Hakken

新製品ニュース

電動ウォールカッター

CDW—402AE Pro

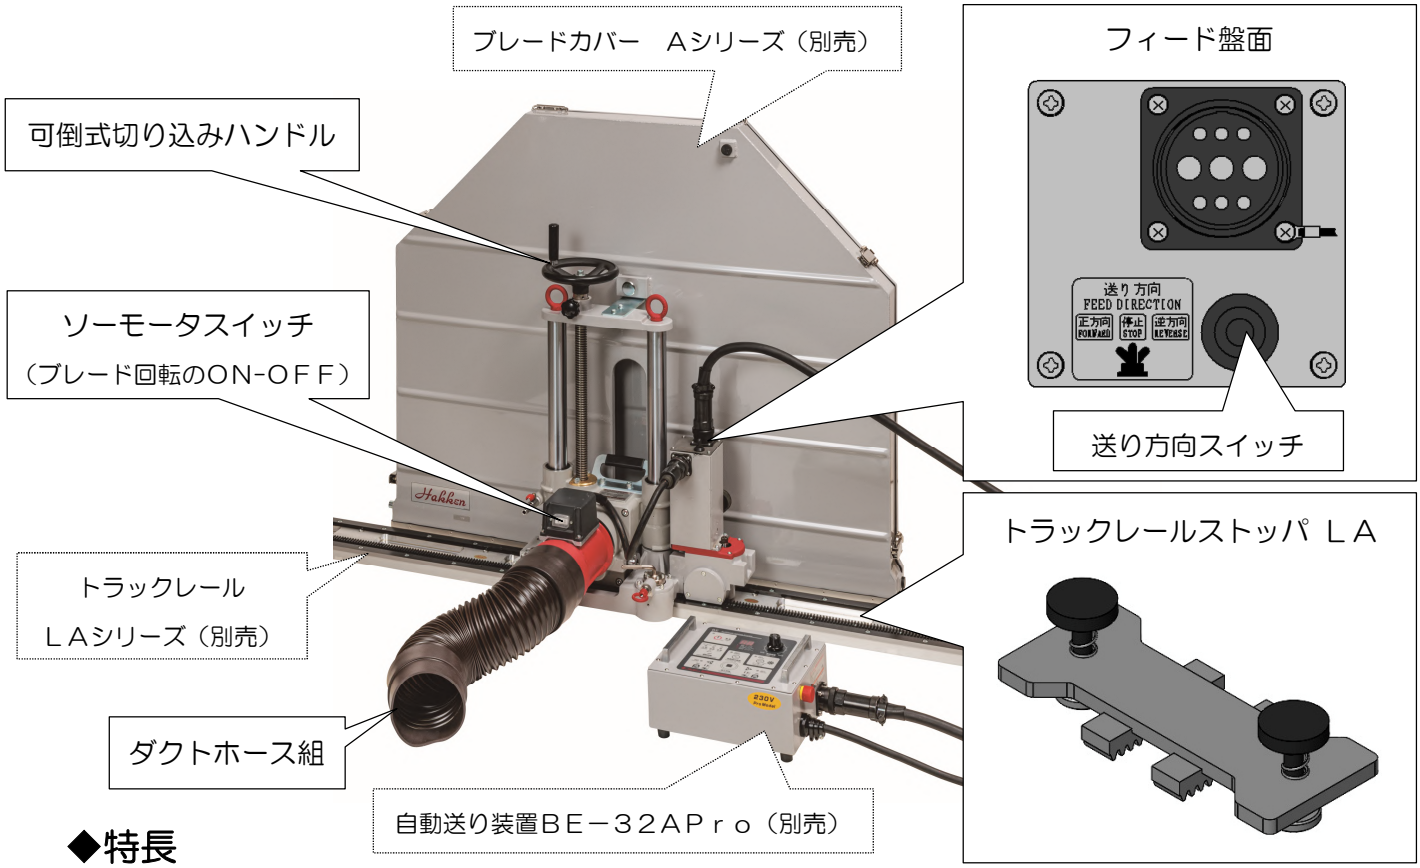
◎ ソーモータのテールカバーを変更し、ダクトホース組が取付け可能になりました。
ダクトホース組を取付ける事で、モータ部からの切削水の侵入を防ぎます。

◎ フィード部に送り方向スイッチを追加しました。
フィード部で走行方向を切り替えることが出来ます。
自動送り装置で選択している走行方向に対して「正方向」「停止」「逆方向」の操作が可能です。
※ソーモータスイッチはフィード部からソーモータに移設しました。

◎ 切り込みハンドルを可倒式に変更しました。
可倒式に変更したことで、運搬時に取手の破損を防ぎます。

◎ 落下事故を防ぐため、トラックレールストッパLAを標準付属品に追加しました。
壁面鉛直方向などで施工中に、ギヤの摩耗や部品の破損により、ウォールカッターが落下して、トラックレールから抜け落ちる恐れがあります。落下中のウォールカッターを止めるためのストッパになります。トラックレール端面からのウォールカッターの抜け外れ防止や、切断終わりの位置決めにも使用できます。
オプション品としても販売します。
